二层侧窗补齐，卧室窗分格统一

二层8间卧室均有主采光窗和侧窗；新增4处侧窗，其余以分格与可开启方式调整为主。

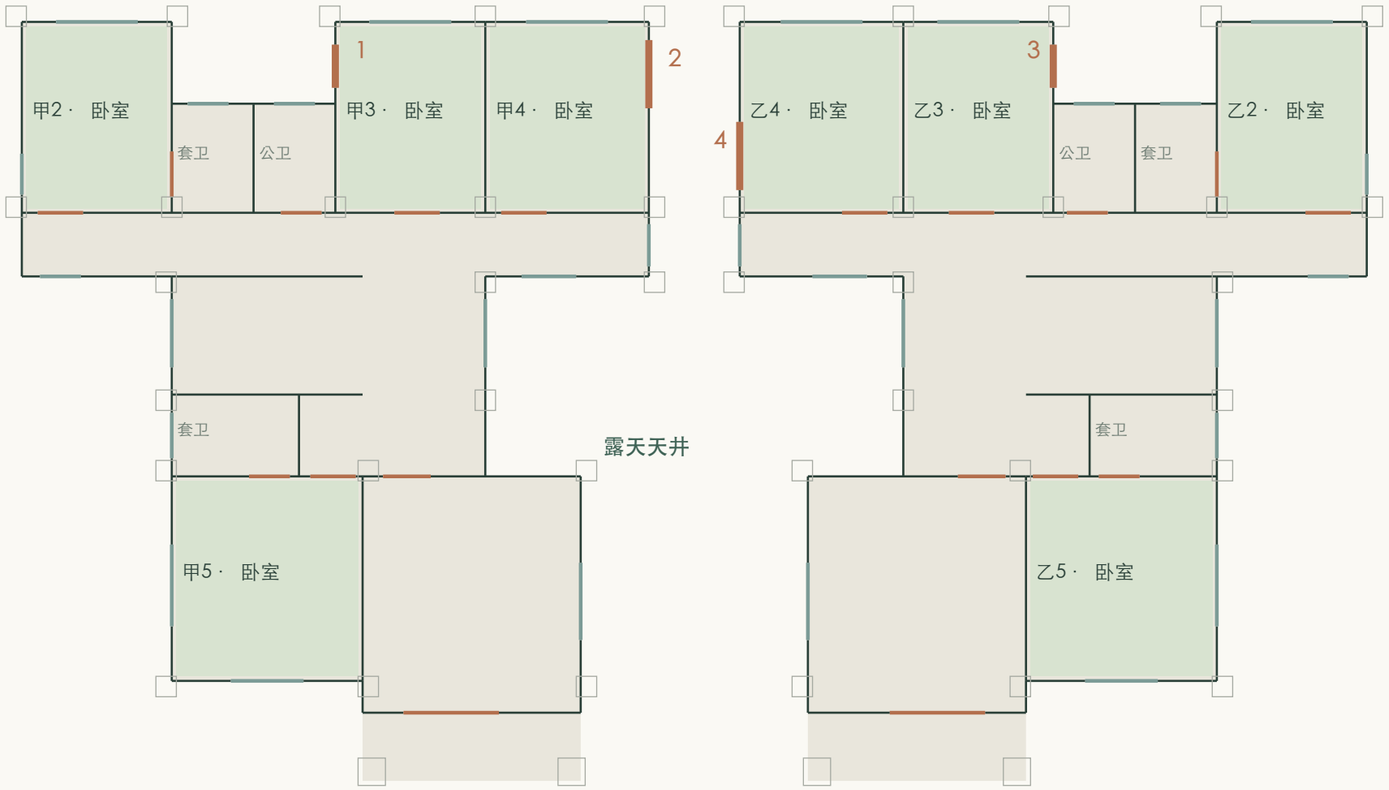
主窗采用大面固定玻璃加0.45米窄开启扇；窄辅助窗采用单扇开启，不再切成两片很小的玻璃。窗高、窗台及开启构造仍为方案值。

原有4处，本轮补4处。卧室数量、床位、14处卫浴与楼梯位置均保留。

朝后部采光凹口，各补约0.95×1.10米高位侧窗，与三层对应窗口同位置、同高度。

朝天井，各补约1.50×1.60米侧窗，与三层对应洞口竖向对齐；两户相对窗错位，兼顾私密。

前卧室保留南窗和1.80米侧窗；外角卧室保留0.90米宽、1.60米高窄侧窗。大窗统一固定加窄开启扇。

重点例：一层联厅两侧大开口

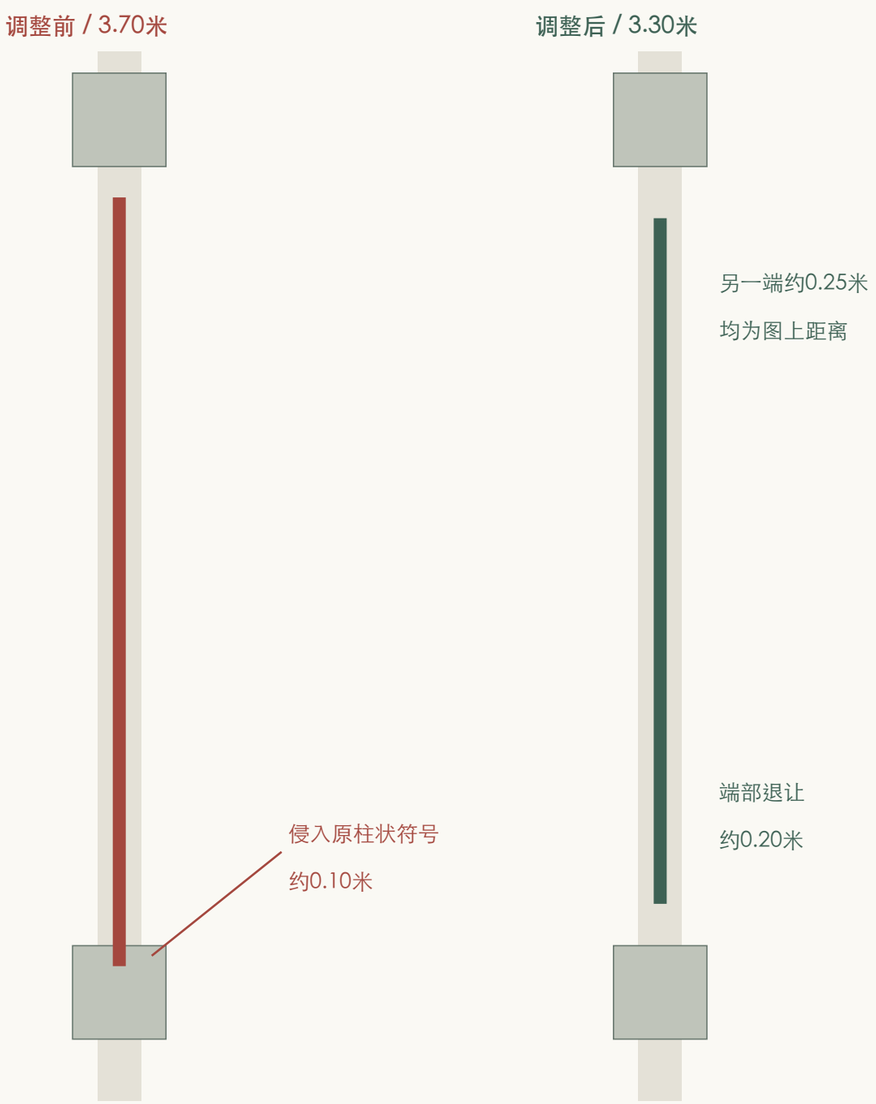
洞口避让：原24处投影重叠，调整后0处

已与原始PDF提取的非低矮柱状符号逐一叠合；20毫米为模型筛查容差，不是规范允许值。

图示只说明洞口与疑似柱位的关系；端部余量不是已验算支座，也不是可直接施工的柱、梁截面。

宽3.70改3.30米，避开端部柱状符号

现有部分洞口紧邻柱状符号，需进一步核对窗框锚固、柱边填充与施工公差。0.15米仅为内部协调提醒，不是法定最小墙垛宽度。

“0处投影重叠”只代表当前几何筛查结果，不能证明梁、柱、墙、楼板或基础满足承载和抗震要求。
